東海再処理施設の廃止措置計画変更認可申請対応等について

令和5年9月28日
再処理廃止措置技術開発センター

国立研究開発法人日本原子力研究開発機構 核燃料サイクル工学研究所 再処理施設に係る廃止措置計画変更認可申請書
 (令和5年5月31日申請、令和5年8月8日一部補正) について

(1) スラッジ貯蔵場の津波対策における止水弁の設置

図1 Kr施設 空気圧縮機の制御系の改造

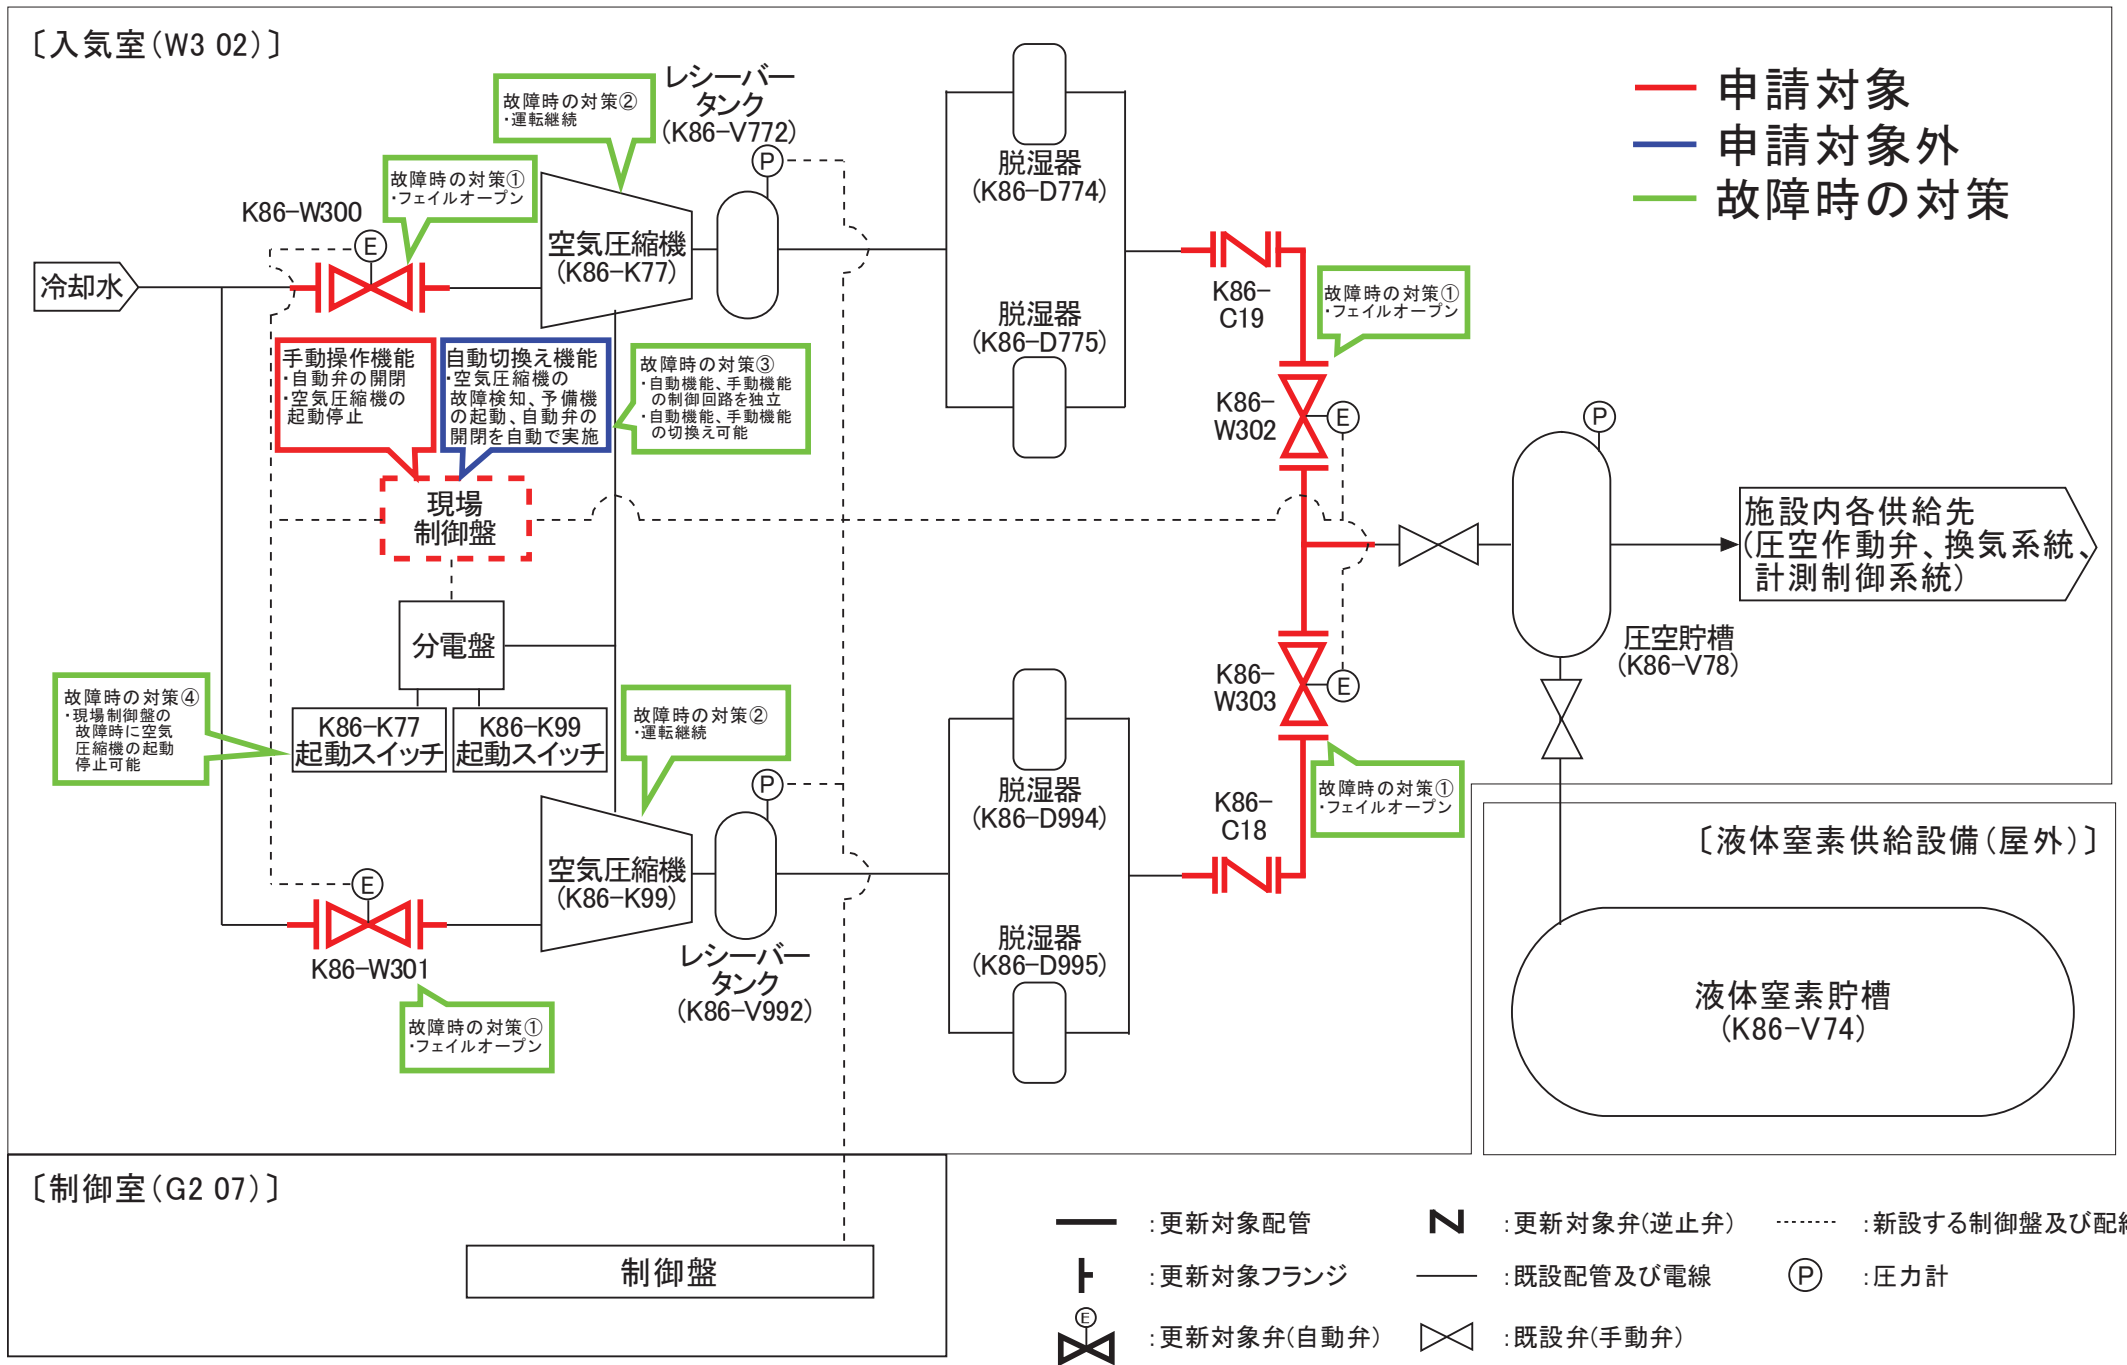
Kr-3	<p>自動切換え機能が故障した際の許認可対象設備への影響</p>	<p>自動切換え機能は運転操作時の利便性を向上させる目的で付加するものであり、圧縮空気の供給が停止したとしても、換気調整ダンパーが安全側に働き、施設内の負圧（閉じ込め機能）は維持されることから安全機能を有するものではない。</p> <p>現場制御盤に付加する自動切換え機能は、故障したとしても許認可対象設備（圧縮空気の供給機能）に影響を与えないように設計する。具体的には、現場制御盤において手動操作機能に用いる制御回路と自動切換え機能に用いる制御回路を独立させ切換え可能とする。そのため、自動切換え機能に用いる制御回路が故障したとしても手動操作機能に切換えて対応可能となる。また、自動切換え機能が故障したとしても、自動弁はフェイルオープンであり、空気圧縮機の運転は継続できる（図1）。</p>

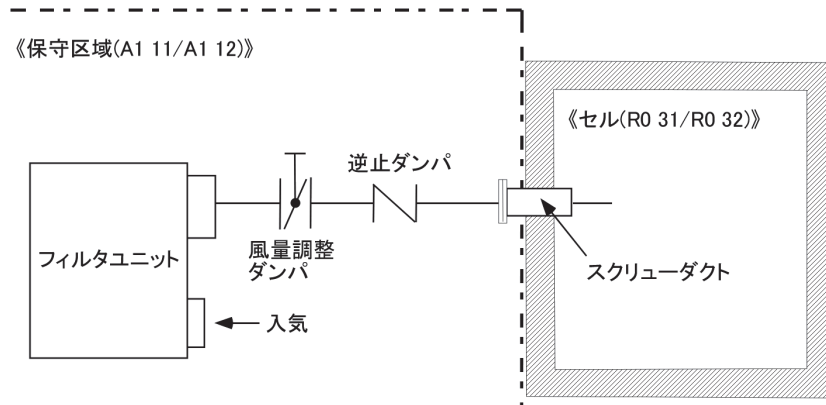
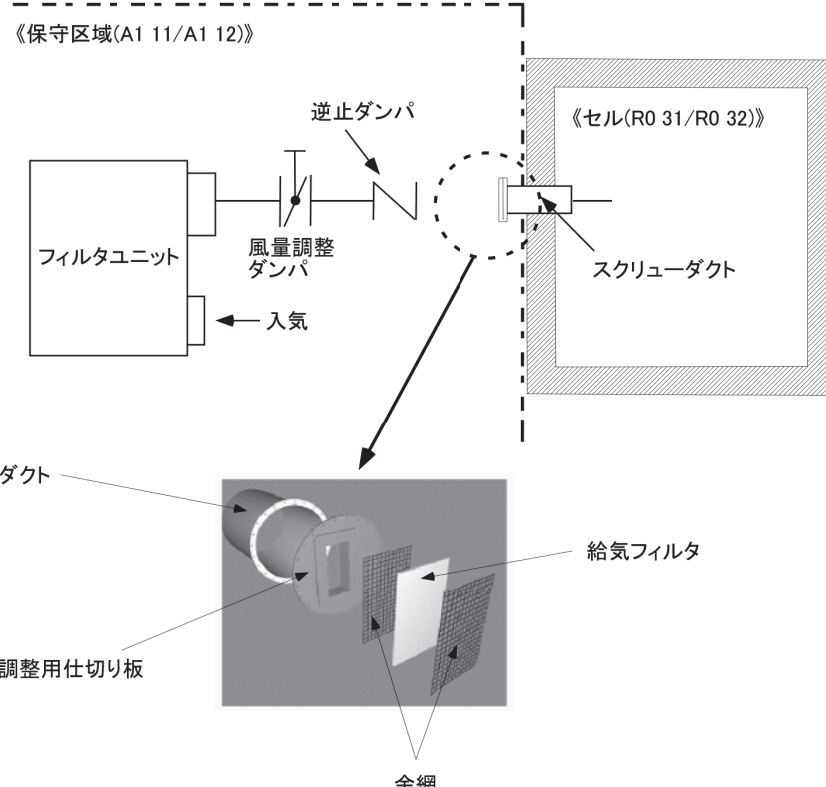
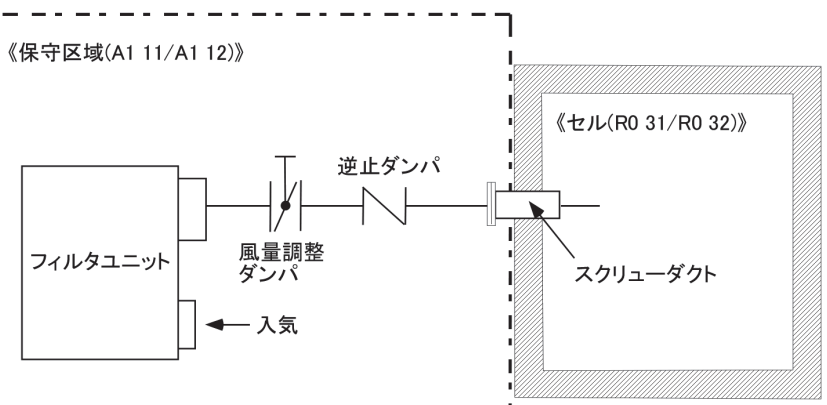
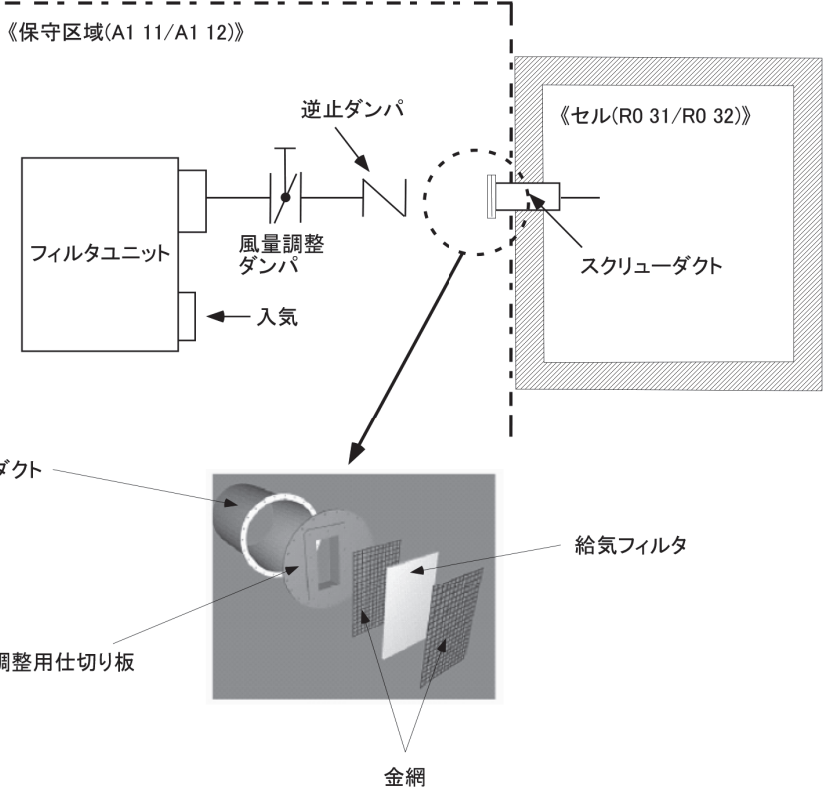
LW-2	<p>当初申請の p5 の現場操作盤については、上記の計装用圧空配管を用いて、廃棄物処理場（AAF）からの遠隔操作で止水弁の閉操作ができるようにするため、本申請で設計及び工事の計画として申請しているものである。申請対象設備ではあるが、耐震分類の記載はない。耐震分類を記載した上で、p10/24 の第六条の基準適合性において記載するよう補正すること。</p>	<p>現場操作盤について、耐震分類 C 類を表-5 現場操作盤の仕様表に追記するとともに、第六条（地震による損傷の防止）の技術上の基準適合性に以下の記載を追記する。</p> <p>【現在】</p> <p>1 項 改造範囲である止水弁を含むセル給気系ダクトは、耐震分類 B 類とし、剛構造となるよう設計する。また、本改造は既設のセル給気系ダクトの一部を取外し、止水弁（止水弁サポートで支持）及び給気ダクトを新たに設置するものであり、この範囲を一体としたモデルを用いて有限要素法により耐震評価を行った結果、剛構造（固有振動数：A1 11 側 54 Hz、A1 12 側 31 Hz）であること及び最大発生応力が短期許容応力以下であることを確認した。</p> <p>発生応力の評価結果を下表に示す。</p> <p>表（省略）</p> <p>これらのことから、地震力に対してその安全機能が損なわれるおそれはなく、改造範囲である止水弁を含むセル給気系ダクトの耐震性に問題はない。</p> <p>【補正案】</p> <p>1 項 改造範囲である止水弁を含むセル給気系ダクトは、耐震分類 B 類とし、剛構造となるよう設計する。また、本改造は既設のセル給気系ダクトの一部を取外し、止水弁（止水弁サポートで支持）及び給気ダクトを新たに設置するものであり、この範囲を一体としたモデルを用いて有限要素法により耐震評価を行った結果、剛構造（固有振動数：A1 11 側 54 Hz、A1 12 側 31 Hz）であること及び最大発生応力が短期許容応力以下であることを確認した。</p> <p>発生応力の評価結果を下表に示す。</p> <p>表（省略）</p> <p>これらのことから、地震力に対してその安全機能が損なわれるおそれはなく、改造範囲である止水弁を含むセル給気系ダクトの耐震性に問題はない。</p> <p>また、計装用圧空配管（耐震分類 C 類）は、適切な間隔で支持し、地震力に対してその安全性が損なわれるおそれがないように設計する。<u>現場操作盤（耐震分類 C 類）は、廃棄物処理場（AAF）における耐震分類 C 類の設計震度を用いて支持部に発生する応力が据付ボルトの許容応力を下回るように設計する。</u></p>

<p>補正前 廃止措置計画変更認可申請書（令和5年5月31日付け令05原機（再）011、 令和5年8月8日付け補正令05原機（再）021をもって補正）</p>	<p>補正後</p>	<p>補正理由</p>
	<p>正面図</p> <p>側面図</p> <p>背面図</p> <p>別図-4 現場操作盤概要図</p> <p>(単位:mm) 概略重量:80kg(チャンネルベースを含む) 据付ボルト:M10×4本(SS400)</p>	<p>○現場操作盤の耐震分類追記に伴い、検査項目の追加による現場操作盤概要図の追加</p>

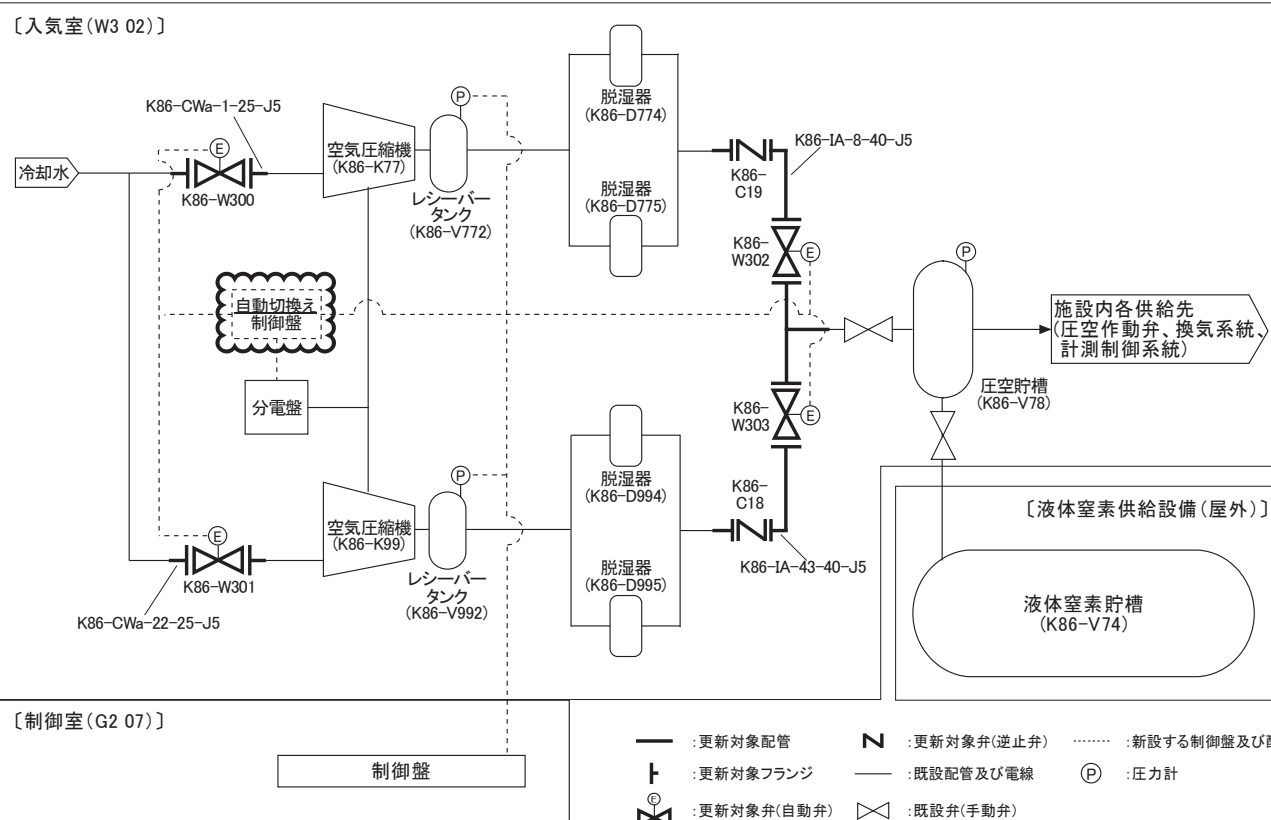
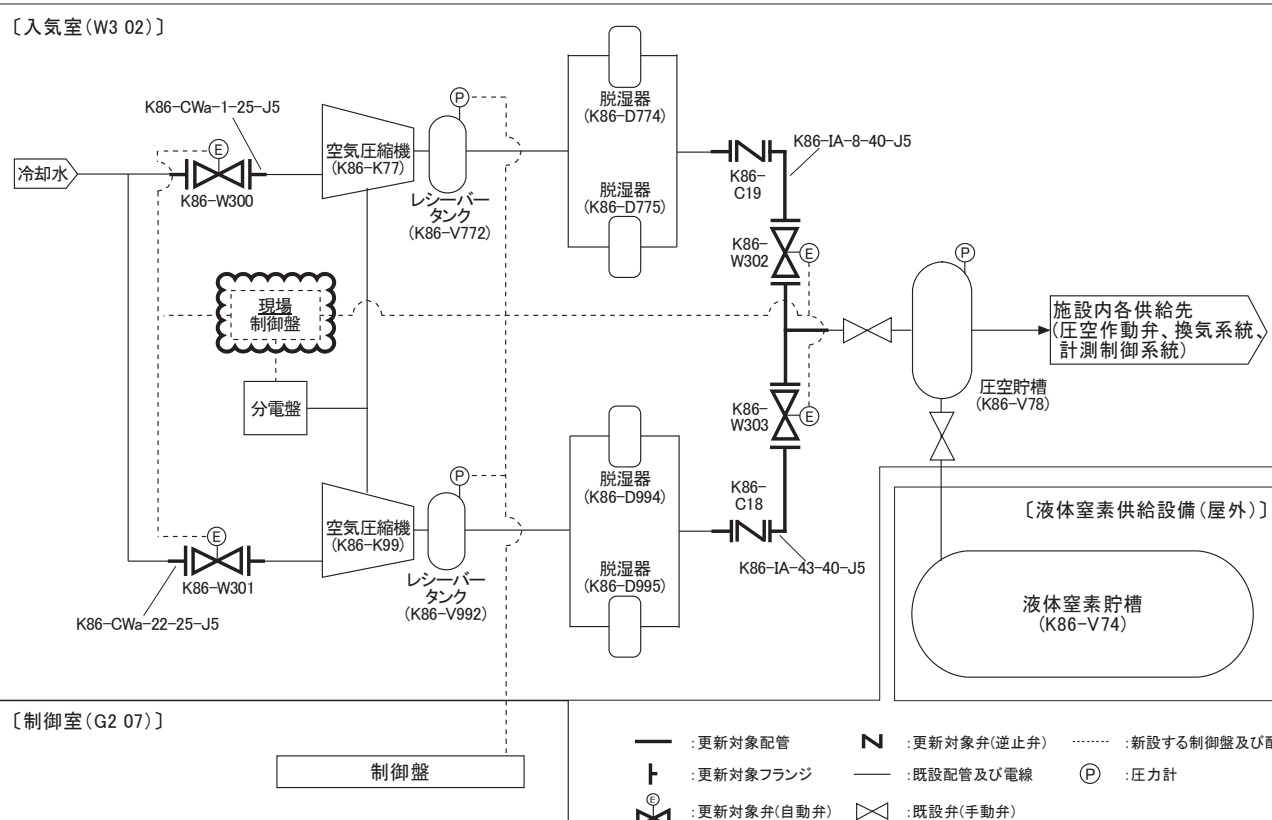
No.	面談等でのコメント内容	回答内容
Kr-1	<p>当初申請の p1-4 の第六条（地震による損傷の防止）の基準適合性について、補正が必要。自動切替え制御盤の据付けボルトの発生応力と許容応力の記載が無いことから、記載して補正すること。配管について、申請対象設備である圧縮空気配管及び冷却水配管であることが明確化されていないことから、明確化すること。</p>	<p>第六条（地震による損傷の防止）の基準適合性について、現場制御盤の据付ボルトの発生応力が許容応力を下回ることを記載する。また、配管については、圧縮空気配管及び冷却水配管が対象である旨を追記する。</p> <p>【現在】 Kr 施設の圧縮空気設備（耐震分類 C 類）は、新たに自動切替え制御盤の設置、手動弁の自動弁への変更及び配管の更新を行うものの、耐震クラスの変更はない。また、自動切替え制御盤は、据付ボルトで固定することで転倒を防止する。 配管は、すべて定ピッチスパン法に基づく間隔で支持し、地震力に対してその安全性が損なわれるおそれがないようにする。</p> <p>【補正案】 Kr 施設の圧縮空気設備（耐震分類 C 類）は、新たに現場制御盤の設置、手動弁の自動弁への変更並びに圧縮空気配管及び冷却水配管の更新を行うものの、耐震クラスの変更はない。また、現場制御盤は、Kr 施設における耐震分類 C 類の設計震度を用いて支持部に発生する応力が据付ボルトの許容応力を下回るように設計することで転倒を防止する。 圧縮空気配管及び冷却水配管は、すべて定ピッチスパン法に基づく間隔で支持し、地震力に対してその安全性が損なわれるおそれがないようにする。</p>
Kr-2	<p>補正申請の p22/24 の第十六条（安全機能を有する施設）の基準適合性について、補正が必要。当初申請の p4 において、自動切替え制御盤を設置し、手動弁を自動弁に変更すること及び p5 の表-4 更新に用いる主な配管付属品の仕様において自動弁があること、p6 の保守の対象に自動弁があること、p8 の作動検査の対象に自動弁があること、p. 22/24 の第十六条（安全機能を有する施設）に本申請は弁の自動化を行うと記載されていることから、申請対象である。このため、ヒアリング資料（令和 5 年 8 月 31 日）の申請対象外との説明は異なる。なお、自主設備とするのであれば、自主設備として明確化するなど全ての記載を見直し、他の例も確認の上で誤りのない記載にすること。</p> <p>【9/13 面談コメント】 （管理官と）調整した結果、自動切替え機能が自主設備であることについて、申請書の本文中での記載は不要である。盤の名称等を変更するのであれば、新旧対照表の備考欄（変更理由）に自動切替え機能が自主設備であると記載してはどうか。</p>	<p>本件の申請対象は自動弁（配管の一部）、冷却水配管及び圧縮空気配管、手動操作機能を有する現場制御盤である。現状の申請書の記載では、自動切替え機能（空気圧縮機の故障検知、予備機の起動、自動弁の開閉を自動で行う機能）が申請対象と読める一方で、ヒアリング資料では自動切替え機能を申請対象外としているとの御指摘については、自動切替え機能が申請対象外であることを明確化するため、「自動切替え制御盤」の名称を「現場制御盤」に変更する。</p> <p>また、申請書の 1. 変更の概要、3. 設計の基本方針について、以下のように記載を見直す。</p> <p>【現在】 今回、Kr 施設の空気圧縮機（K86-K77 及び K86-K99）について、故障したとしても予備機へ速やかに切替え可能とするため、制御系の改造を行う。</p> <p>【補正案】 今回、Kr 施設の空気圧縮機（K86-K77 及び K86-K99）について、新たに設置する現場制御盤を操作することで、空気圧縮機の起動停止及び弁の開閉を行い予備機への切替えを可能とするため、制御系の改造を行う。</p> <p>自動切替え制御盤の名称変更等を行う際、新旧対照表の備考欄（補正理由）に「自動切替え機能は利便性向上を目的として付加するものであるため記載を変更」と記載し、自動切替え機能が申請対象外であることを示す。</p> <p>さらに、5. 工事の方法（1）工事の手順における作動検査を以下のように見直す。</p> <p>【現在】 ⑥作動検査 対 象：空気圧縮機及び自動弁 方 法：自動切替え制御盤の電源を遮断した時に、自動弁が開となること並びに空気圧縮機の起動及び停止ができることを確認する。 判 定：自動弁が開となること。また、空気圧縮機が正しく作動し、レシーバータンクが所定の圧力（0.50～0.88 MPa）となること。</p>

補 正 前 廃止措置計画変更認可申請書（令和5年5月31日付け令05原機（再）011、 令和5年8月8日付け補正令05原機（再）021をもって補正）	補 正 後	補正理由
<p>既設配管と接続するとともに電気配線類を自動弁等と接続する。 <u>自動切換え制御盤等の据え付け後は、試運転により空気圧縮機の作動状態等を確認する。</u> なお、空気圧縮機の停止中は、窒素ガスの供給状態の点検及び液体窒素の充てんを適時行いながら Kr 施設の圧空貯槽の圧力を維持する。 本工事フローを別図－5に示す。 工事の各段階で所要の試験・検査を行うこととしており、実施する試験・検査項目（調達管理等の検証のために行う検査を含む。）、検査対象、検査方法及び判定基準を以下に示す。</p> <p style="text-align: center;">①～④ (省略)</p> <p>⑤ 据付・外観検査 (2) 対 象：<u>自動切換え制御盤及び据付ボルト</u> 方 法：<u>自動切換え制御盤の据付ボルトの仕様、本数及び据付寸法を確認する。また、自動切換え制御盤が所定の位置に配置され、外観に有害な傷及び変形がないことを目視により確認する。</u></p> <p>判 定：<u>自動切換え制御盤の据付ボルトが所定の仕様（M12）及び本数（4本）であり、別図－3に示す間隔以上であること。また、自動切換え制御盤の位置が別図－4に示す位置に配置され、自動切換え制御盤の外観に有害な傷及び変形がないこと。</u></p> <p>⑥ 作動検査 対 象：空気圧縮機及び自動弁 方 法：<u>自動切換え制御盤の電源を遮断した時に、自動弁が開となること並びに空気圧縮機の起動及び停止ができることを確認する。</u> 判 定：<u>自動弁が開となること。また、空気圧縮機が正しく作動し、レシーバータンクが所定の圧力（0.50～0.88 MPa）となること。</u></p>	<p>と接続するとともに電気配線類を自動弁等と接続する。 <u>現場制御盤等の据え付け後は、試運転により空気圧縮機の作動状態等を確認する。</u> なお、空気圧縮機の停止中は、窒素ガスの供給状態の点検及び液体窒素の充てんを適時行いながら Kr 施設の圧空貯槽の圧力を維持する。 本工事フローを別図－5に示す。 工事の各段階で所要の試験・検査を行うこととしており、実施する試験・検査項目（調達管理等の検証のために行う検査を含む。）、検査対象、検査方法及び判定基準を以下に示す。</p> <p style="text-align: center;">①～④ (補正なし)</p> <p>⑤ 据付・外観検査 (2) 対 象：<u>現場制御盤及び据付ボルト</u> 方 法：<u>現場制御盤の据付ボルトの仕様、本数及び据付寸法を確認する。また、現場制御盤が所定の位置に配置され、外観に有害な傷及び変形がないことを目視により確認する。</u></p> <p>判 定：<u>現場制御盤の据付ボルトが所定の仕様（M12）及び本数（4本）であり、別図－3に示す間隔以上であること。また、現場制御盤の位置が別図－4に示す位置に配置され、現場制御盤の外観に有害な傷及び変形がないこと。</u></p> <p>⑥ 作動検査 (1) 対 象：空気圧縮機及び自動弁 方 法：<u>現場制御盤の電源を遮断した時に、自動弁が開となること並びに空気圧縮機の起動及び停止ができることを確認する。</u> 判 定：<u>自動弁が開となること。また、空気圧縮機が正しく作動し、レシーバータンクが所定の圧力（0.50～0.88 MPa）となること。</u></p> <p>⑦ 作動検査 (2) 対 象：<u>空気圧縮機、自動弁及び現場制御盤</u> 方 法：<u>現場制御盤を操作し、空気圧縮機の起動及び停止、自動弁の開閉ができることを確認する。</u> 判 定：<u>空気圧縮機が正しく作動し、レシーバータンクが所定の圧力（0.50～0.88 MPa）となること。</u></p>	<p>○自動切換え機能は利便性向上を目的として付加するものであるため記載を変更</p> <p>○自動切換え機能は利便性向上を目的として付加するものであるため記載を変更</p> <p>○自動切換え機能は利便性向上を目的として付加するものであるため記載を変更</p> <p>○記載の適正化</p> <p>○自動切換え機能は利便性向上を目的として付加するものであるため記載を変更</p> <p>○現場制御盤に係る作動検査の追加</p>
